Zeitschrift: **Schweizerische Bauzeitung**

Band (Jahr): **75/76 (1920)**

Wettbewerb für ein Bankgebäude in Luzern der Schweizerischen Nationalbank.

I. Stock, 1:400. — Angekaufter Entwurf „S. N. L.“; Verfasser Stadtbaumeister Hermann Herter in Zürich. — Dachstock 1:400.

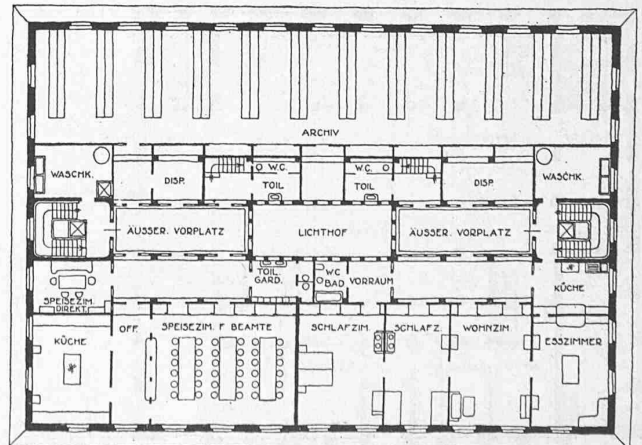
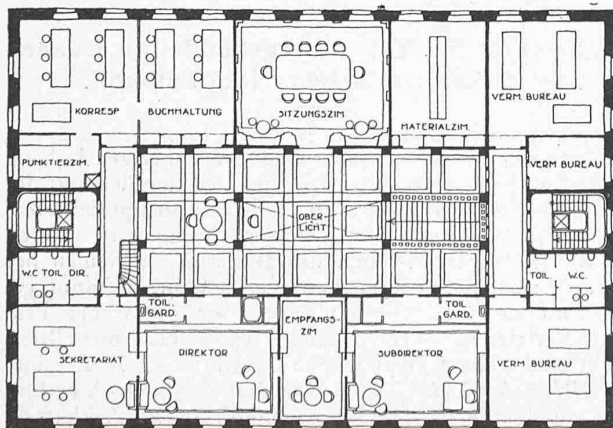
Motto: *Der Arbeit das Licht*. Der Entwurf stützt sich auf zwei Programmüberschreitungen; einmal steht die Südfront nicht wie verlangt auf der Baulinie (der Bau ist um 2,50 m zurückgerückt, zu welchem Verfahren keine Notwendigkeit vorliegt) und zum zweiten überschreitet der Bau die festgesetzte Baulinie an der Seidenhofstrasse an zwei Stellen (bei der Südfassade und beim Vorbau). Würde man die Südfassade dieses Projektes auf die Baulinie stellen, so ergäbe sich an der Ostseite (Seidenhofstrasse) eine Grenzüberschreitung von 2,80 m.

Die Nichterfüllung des Programmes führt zur Frage, ob die allgemeine Disposition des Entwurfes innerhalb der gegebenen Grenzen noch möglich ist. Die Frage wird nach reiflicher Prüfung der Anlage dahin entschieden, dass der Entwurf eine wesentliche Umarbeitung erfahren müsste, wenn er in die zulässigen Grenzen zurückgerückt würde.

Die Grundidee des Projektes liegt in der Disposition einer grossen Kassenhalle gegen Süden, an die sich rechts und links schmalere Trakte anschliessen, die nordwärts als Flügelbauten vorstehen. Die Kassenhalle würde noch bessere räumliche und konstruktive Ausbildung erhalten, wenn den Fassadenpfeilern entsprechend die Schalterhalle von den Geschäftsräumen durch Stützen abgetrennt würde. Die letzteren würden dadurch in direkte räumliche Beziehung zum Vestibule treten und die Raumverhältnisse in den Geschäftsräumen würden nur gewinnen.

Für die Wertschriften ist keine besondere Halle angelegt. Empfangszimmer und Chef der Wertschriften liegen in guter Verbindung mit den Geschäftsräumen, dagegen ist der Eingang zu den Safes in der Axe der Schalterhalle zu weit von der Wertschriften-Abteilung entfernt. Die Anlage der Geschäftsräume im Westflügel des Einganges und Garderobe für Angestellte, sowie der Hinter-

terre, die auf der gegenüberliegenden Seite ein Pendant hat, ist gut. Dasselbe lässt sich indessen von der Hauptterre nicht sagen. Das Treppenhaus liegt versteckt und die Ausmündung in der ersten Etage ist ganz unstatthaft.

Der Keller ist im allgemeinen gut organisiert. Der Vorraum für das Publikum ist zwar etwas eng und durch Pfeiler verstellt, dagegen erhalten die Kabinen direktes Licht von Norden. Die Vorräume zu den Tresors sind etwas reichlich geraten.

Im Zwischengeschoss sind Abwartwohnung, Clearing und disponible Räume gut untergebracht, dagegen sind die Räume über dem Chef und dem Empfangszimmer der Wertschriftenabteilung nicht ausgenutzt. Die allgemeine Disposition des Obergeschosses mit Ausnahme der Treppe wäre gut. Die Bureaux an der Südfassade sind zu tief.

Unbefriedigend sind die Aufteilungen der Wohntagen und des Dachgeschosses. Die Reihung der viel zu tiefen, schmalen Wohnräume ist ohne jeden Reiz durchgeführt.

Die in schönen Verhältnissen gehaltenen Fassaden versprechen eine gute kubische Wirkung. Sie können nur gewinnen, wenn die Bildhauerarbeit reduziert wird. Baukubus 19 500 m³.

I. Stock 1:400. — V. Rang, Entwurf „Valuta“. — Arch. Emil Vogt in Verbindung mit Arch. H. v. Tetmajer, Luzern. — Erdgeschoss 1:400.

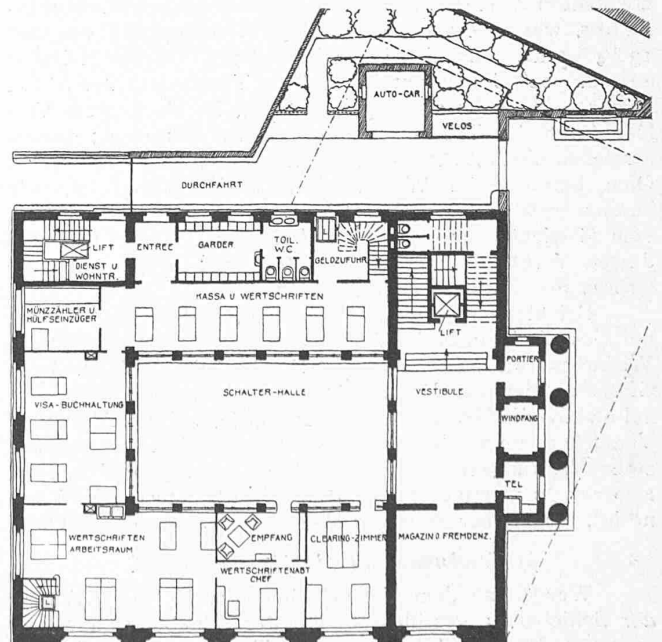
Motto: „Valuta“. Der Verfasser hat versucht, in einer klaren, rechteckigen Form, unter Ausnützung der grössten Breiten- und Tiefendimensionen, das Programm zu erfüllen. Das Hauptmoment des Entwurfes liegt in dem zentralen Lichthof über der Schalterhalle. Wenn auch die konstruktive und architektonische Durchbildung dieses zentralen Lichthofes gut ist, so zeigen sich doch im einzelnen sehr viele Mängel. Vor allem machen sich gewisse Schwierigkeiten geltend mit Bezug auf richtige Verteilung und Benützung des gegebenen Raumes (Vestibule, Treppenhaus, Vorplatz im I. Obergeschoss, welcher wertvolle Raum als verloren zu betrachten ist). Der nördlich der Schalterhalle gelegene Kassaraum ist schlecht beleuchtet; die Einbauten südlich der Schalterhalle führen zu Unklarheiten in der Raumwirkung der Geschäftsräume.

Der Zugang vom Erdgeschoss zu den Safes-Räumen liegt zu weit ab von der Wertschriften-Abteilung. Die Entwicklung der Wohntreppe in den oberen Etagen ist unverständlich. Die Wohnräume in den oberen Etagen haben eine schematische Aufteilung an langen, gebrochenen Korridoren.

Die Grundlage für eine gute architektonische Wirkung des Aeussers wäre durch den klaren
